**METACORP PROPERTIES SDN. BHD. (198301002311 / 97547-U)**

Ruj. Kami: SUSULAN-1/NOTIS-1/2026/043

**Surat Susulan — Maklum Balas Pemeriksaan Bersama (Joint Inspection)**  
**pada 25 September 2026 & Tuntutan Dokumentasi Rasmi**  
**Hartanah: Rumah Teres 1 Tingkat (Unit ST-187C, H.S.(M) 7054, PT 26455, Mukim**  
**Bukit Katil)**  
**di No. 53, Jalan TU 13, Taman Tasik Utama, Ayer Keroh, 75450 Melaka**

*Gambar 1 — Pemeriksaan Kali Pertama (31 Julai 2026): keretakan kecil sedia ada di penghujung roof tile (bulatan hijau). Keretakan kecil ini ditolak ansur dan tidak dituntut ketika itu.*

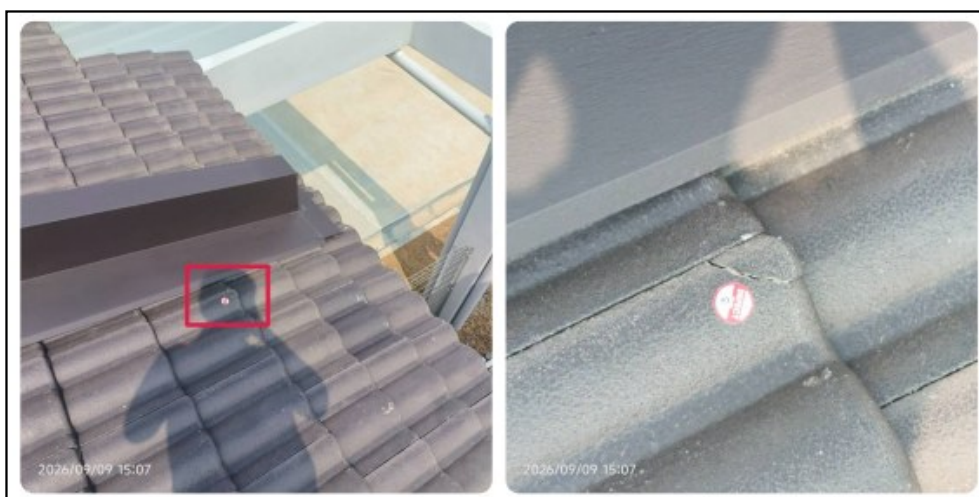
- Semasa Pemeriksaan Semula (Re-Inspection) pada 9 September 2026, didapati roof tile di lokasi keretakan sedia ada tersebut telah PECAH sepenuhnya (Lampiran A, Gambar 3, bertarikh 09/09/2026, 15:07) — iaitu selepas kerja pembaikan bumbung dijalankan oleh pihak kontraktor, dan bersebelahan dengan roof tiles pecah yang memang telah dilaporkan dalam laporan pemeriksaan;
- Kronologi gambar ini jelas menunjukkan kerosakan berlaku dalam tempoh kerja pembaikan (rectification work) dijalankan oleh pihak kontraktor, dan bukannya disebabkan oleh pihak pemeriksa.

Gambar 1 — Item No. 41 (Master Bedroom): sisihan 6mm pada permukaan dinding (sesiku L), 9mm pada skirting (sesiku L) dan 12mm pada skirting diukur menggunakan spirit level 1.2 meter.

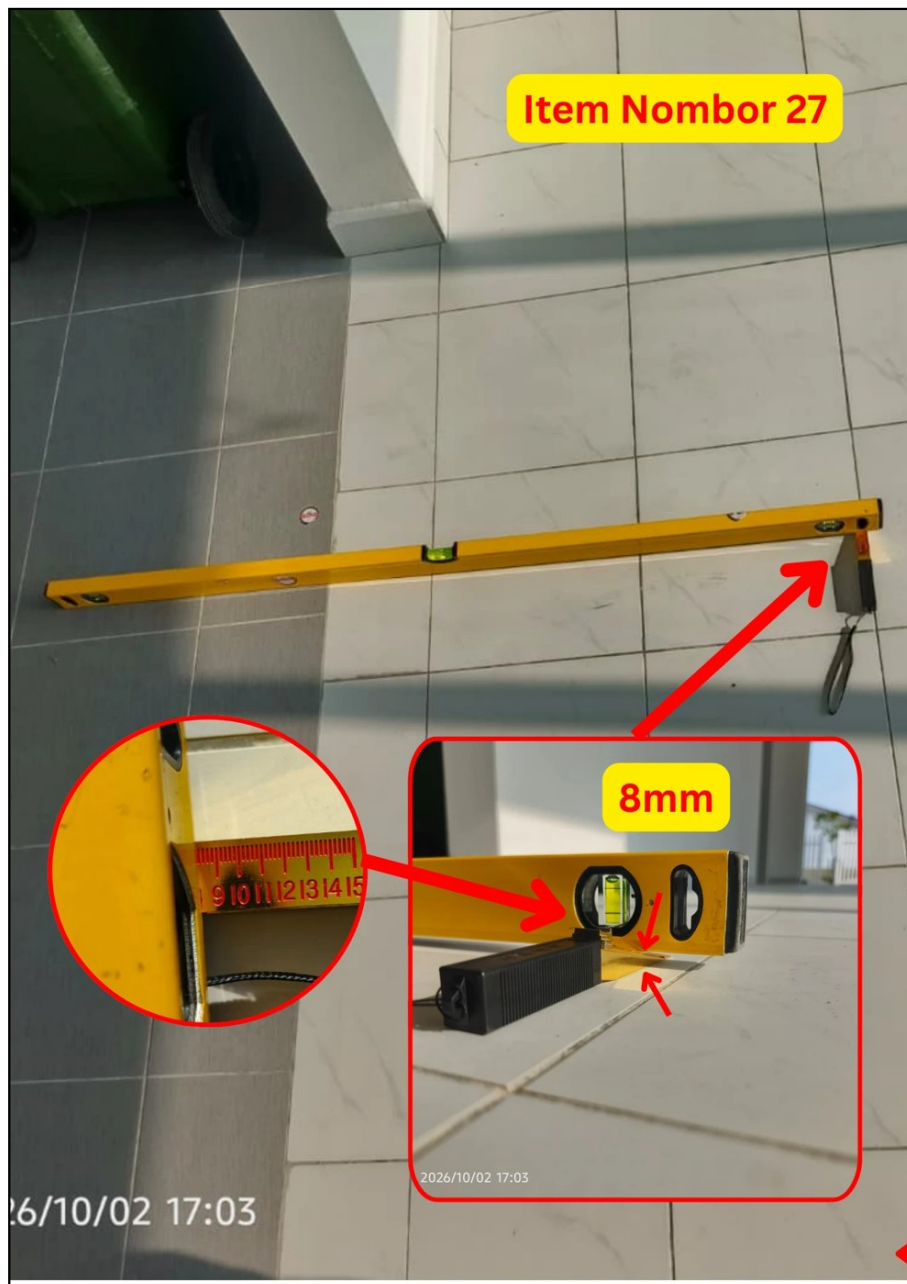
7. Berhubung item No. 41 (Master Bedroom — isu penjajaran pada permukaan dinding akibat pemotongan floor tiles yang tidak konsisten), pihak kontraktor menerangkan secara lisan bahawa mereka telah menembak laser dari dinding bertentangan dan, berdasarkan itu, mendakwa dinding tersebut lurus. Penjelasan ini tidak menjawab kecacatan yang dilaporkan: isu yang direkodkan adalah ketidakjajaran yang JELAS KELIHATAN pada permukaan dinding/tiles akibat pemotongan floor tiles yang tidak konsisten, sebagaimana dirakam bergambar di dalam laporan pemeriksaan. Satu demonstrasi laser secara lisan tanpa sebarang rekod tidak mempunyai nilai pembuktian. Malah, pengukuran yang dijalankan sendiri oleh pemilik pada 2 Oktober 2026 merekodkan sisihan 6mm pada permukaan dinding (sesiku L), 9mm pada skirting (sesiku L) dan 12mm pada skirting menggunakan spirit level 1.2 meter (rujuk Lampiran C dan jadual pengukuran di Seksyen D) — bacaan yang secara langsung menyangkal dakwaan "lurus" tersebut. Pihak tuan dituntut mengemukakan laporan pengukuran bertulis (kaedah pengukuran, bacaan, lokasi titik ukur dan nama pegawai yang menjalankan ukuran) dan/atau menjalankan pengesahan ukuran semula secara bersama dengan kehadiran pemilik. Sekiranya pemotongan tiles didapati tidak konsisten, pembetulan hendaklah dilaksanakan sepenuhnya atas kos pihak tuan.

Gambar 3 — Item No. 26 (Kitchen — lippage floor tile): lippage 2mm direkodkan menggunakan pembaris berskala.

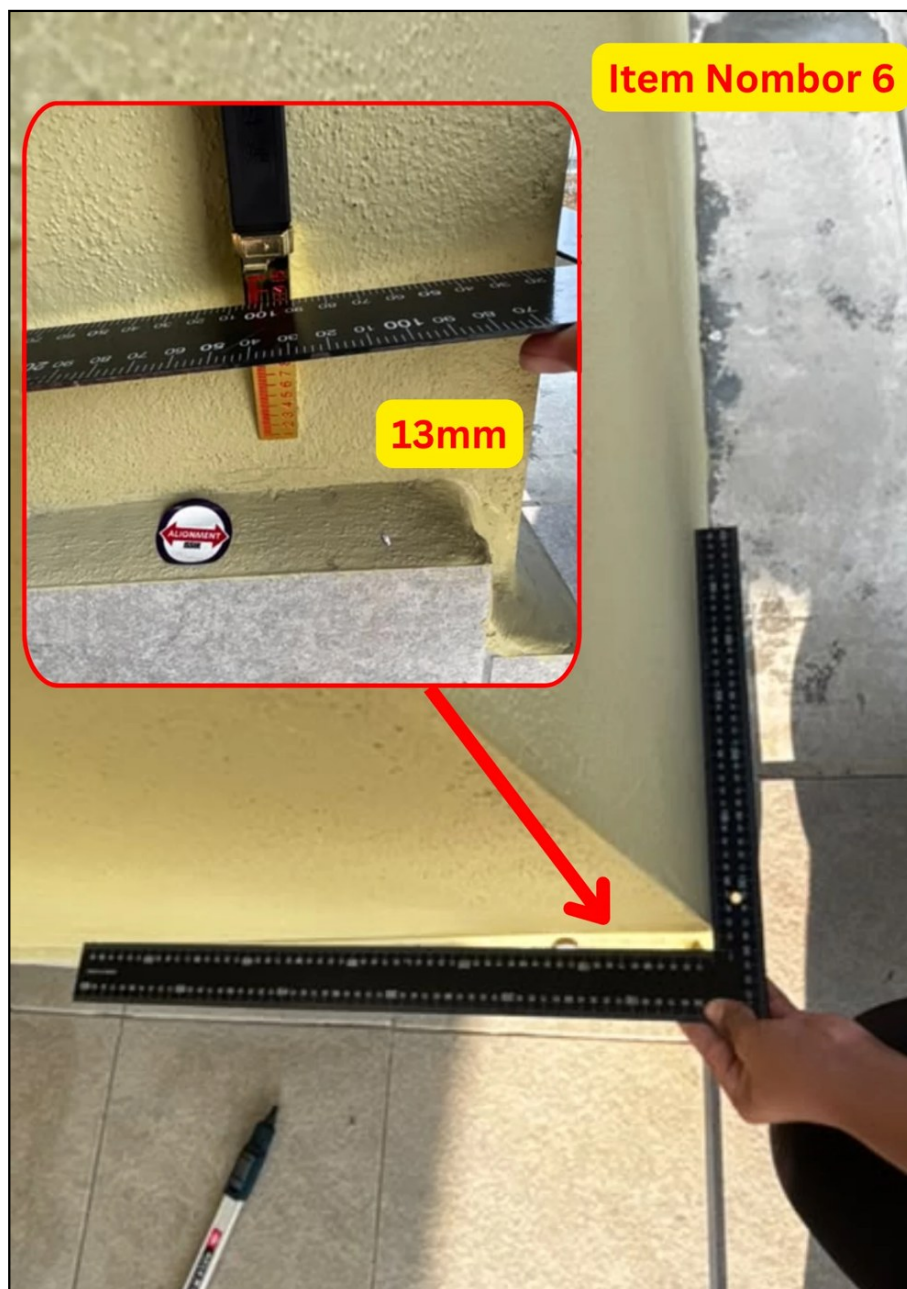
6. Berhubung item No. 26 (Kitchen — lippage floor tile), item No. 27 (Kitchen — uneven floor tiles), item No. 28 (Kitchen — isu penjajaran yang jelas kelihatan pada permukaan dinding dan skirting) dan item No. 32 (Yard — kecerunan lantai berlebihan / too much gradient), pihak yang mewakili pemaju dan kontraktor menyatakan secara lisan bahawa kesemua kecacatan tersebut berada "dalam had toleransi (within tolerance)" dan oleh itu TIADA tindakan akan diambil. Dakwaan lisan ini tidak boleh diterima. Pihak tuan dituntut menyatakan secara BERTULIS bagi SETIAP item di atas: (i) standard atau piawaian toleransi yang dirujuk (contohnya CIDB QLASSIC, Malaysian Standard, atau spesifikasi pengilang — dengan rujukan penuh); (ii) had toleransi yang dibenarkan di bawah standard tersebut; dan (iii) bacaan ukuran sebenar yang diambil di tapak berserta kaedah dan lokasi pengukuran. Perlu ditegaskan bahawa semasa pemeriksaan-pemeriksaan terdahulu, alat aras (spirit level) dan susunan tiles digunakan sebagai penunjuk visual (visual indicator) — tiada bacaan ukuran direkodkan ketika itu kerana kecacatan tersebut jelas kelihatan senget secara ketara dan dapat dirasai secara fizikal ketika berjalan di atas permukaan berkenaan. Tanpa pengesahan bertulis berserta data ukuran sebagaimana di atas, keengganan mengambil tindakan tidak akan diterima, dan item-item ini kekal sebagai kecacatan tertunggak yang wajib dibaiki.
